Assunto: **Resposta a Indicação nº 032/2025**

LAUDO DE DEFESA CIVIL

Laudo Nº 032/2025

Em data de 25 de março de 2025, a equipe da Coordenadoria Municipal de Proteção e Defesa Civil de Formiga/MG – COMPDEC, atendendo à indicação nº 032/2025 da Senhora Vereadora Joice Alvarenga Borges Carvalho, compareceu à Rua da Charqueada, em frente ao nº 73, Bairro Novo Santo Antônio, neste Município.

FOTO 01 – Rua da Charqueada e seu entorno.

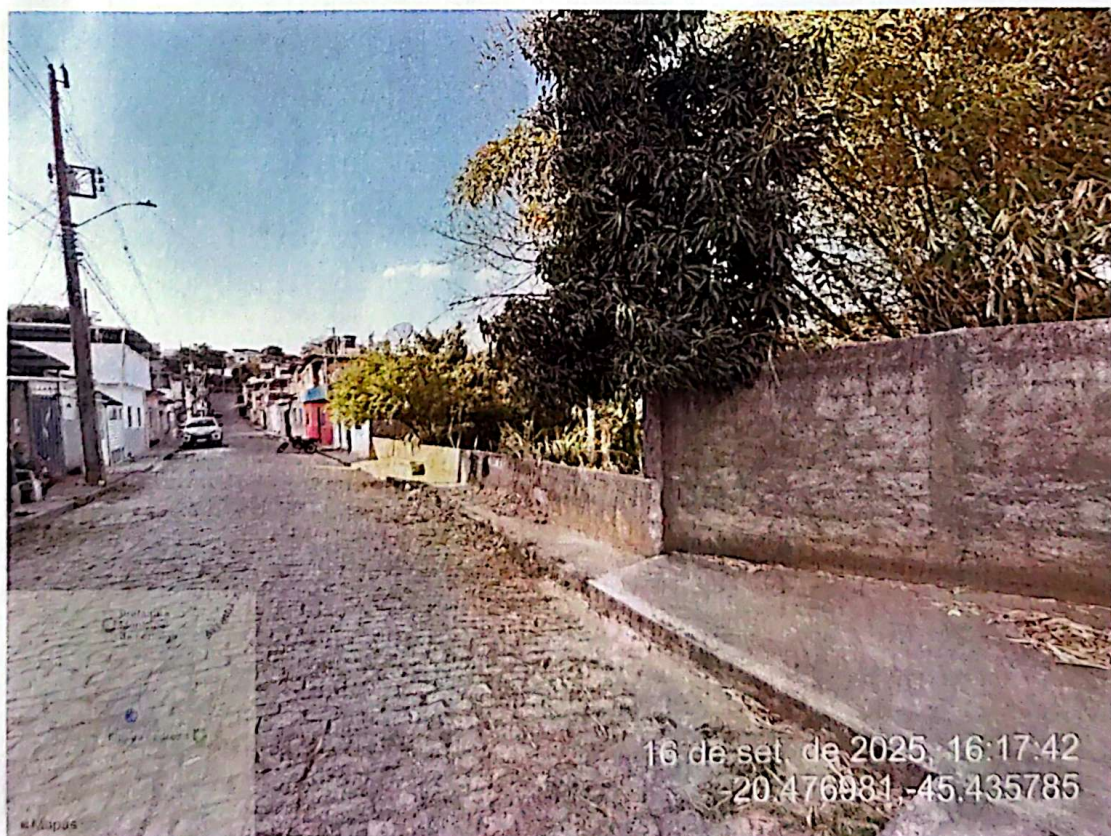
1. A Rua da Charqueada, em frente ao nº 73, Bairro Novo Santo Antônio é pavimentada com paralelepípedos e está situada à montante do Rio Formiga.
2. Existem 02 pontos de captação de águas pluviais nesta Rua que desaguam no talude que faz divisa entre a rua e o Rio Formiga.
3. Entre o talude e o passeio da rua existe uma mureta de bloco de concreto chapiscado com altura igual a 0.85 cm e com um comprimento aproximado de 18,00m
4. Presença de fendas na mureta acima mencionada.
5. Foi identificada uma área do talude desprovida de cobertura vegetal apresentando exposição do solo e sinais de instabilidade devido à presença de entulho proveniente de construção civil, misturado com resíduos reciclável, o que configura descarte irregular de resíduos sólidos.
6. O bueiro existente deságua na crista do talude podendo agravar a estabilidade do talude.

Que a Secretaria Municipal de Obras e Trânsito avalie as condições de estabilidade do talude localizado no endereço acima citado, tendo em vista a ocorrência de presença de entulho de construção civil no local. É importante que sejam tomadas as medidas necessárias para garantir a segurança e a estabilidade do talude, prevenindo possíveis riscos de deslizamentos e outros danos.
